泊発電所 3号炉
技術的能力審査基準及び設置許可基準規則
への適合状況について
(審査会合における指摘事項回答)

令和5年7月12日
北海道電力株式会社

【指摘事項】

審査会合での指摘事項に対する回答

【変更前】

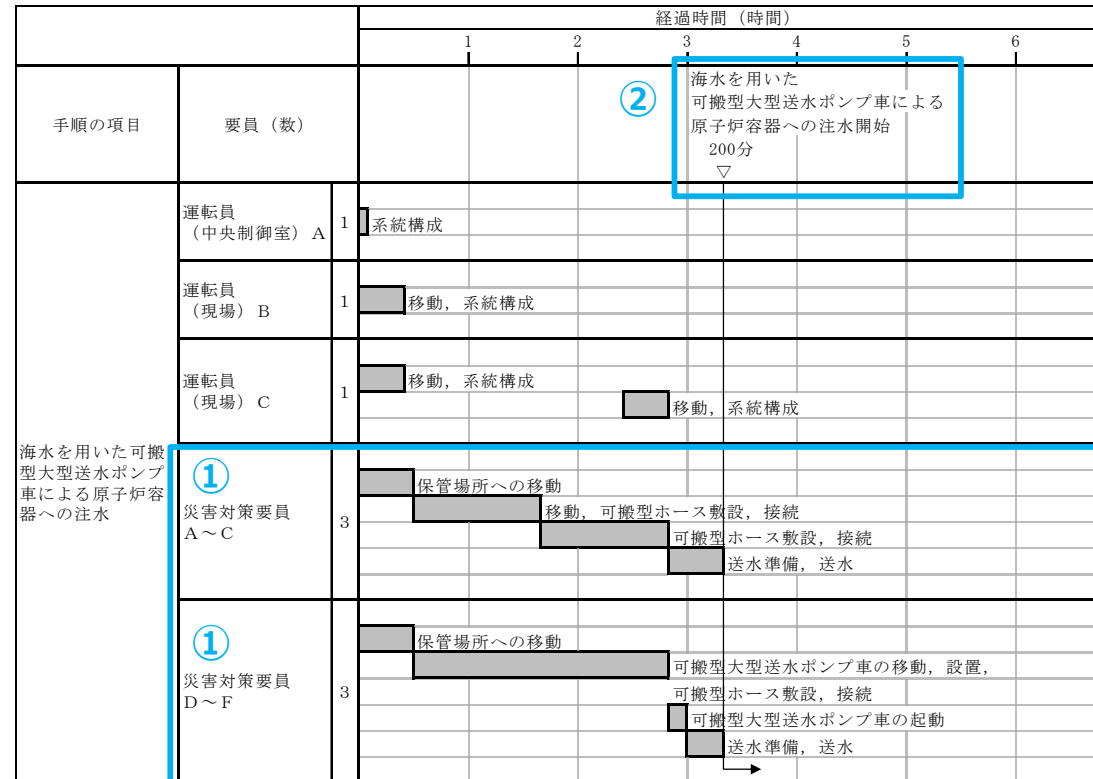
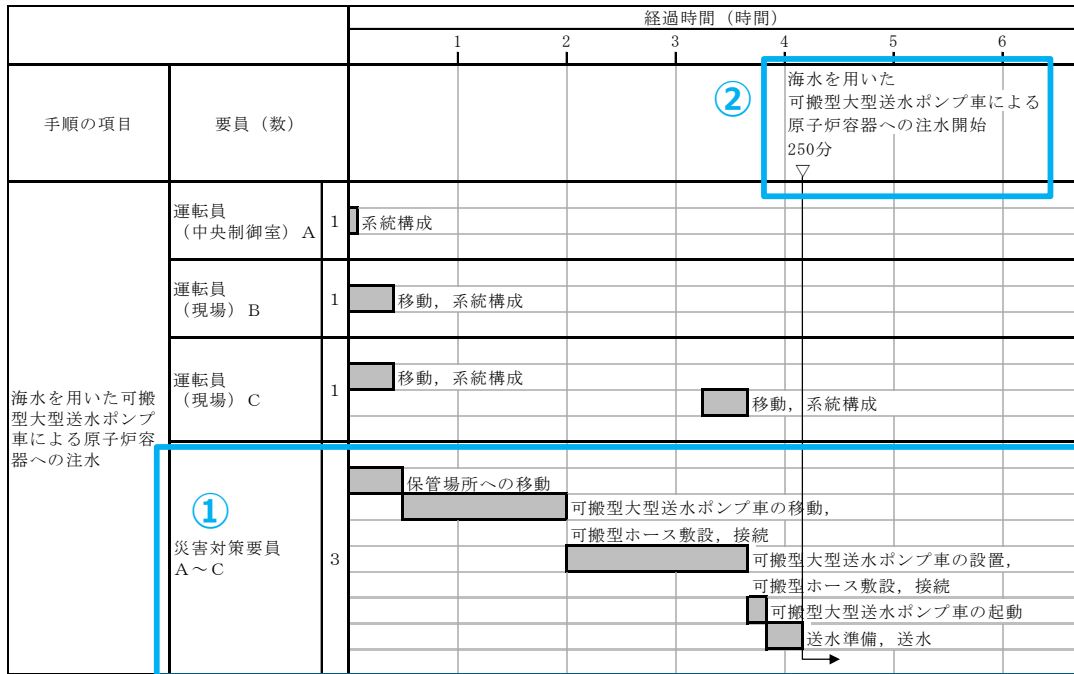
(1) 海水を用いた可搬型大型送水ポンプ車による原子炉容器への注水手順等の要員数及び作業時間の見直し

- 可搬型大型送水ポンプ車による補助給水ピットへの補給, 燃料取替用水ピットへの補給及び使用済燃料ピットへの注水手順について, 有効性評価の制限時間に対する更なる余裕時間の確保等の目的から屋外作業の要員(災害対策要員)を3名から6名に変更した(第1149回(令和5年5月25日)審査会合にてご説明済)。
- 災害対策要員が可搬型大型送水ポンプ車を用いて実施する原子炉容器への注水手順についても, 上記手順と同じ要員数に統一することで運用性等の向上が図られることに加え増員により作業時間の短縮にも繋がることから, 下図に示すとおり, 災害対策要員数を3名から6名に変更し, 作業に要する時間を見直した。
- また, 可搬型大型送水ポンプ車による蒸気発生器への注水, 原子炉格納容器内へのスプレイ手順等についても, 同様な変更を行っている。

<変更内容>

- ① 災害対策要員を3名から6名に増員した。
- ② 作業時間を250分から200分に短縮した。
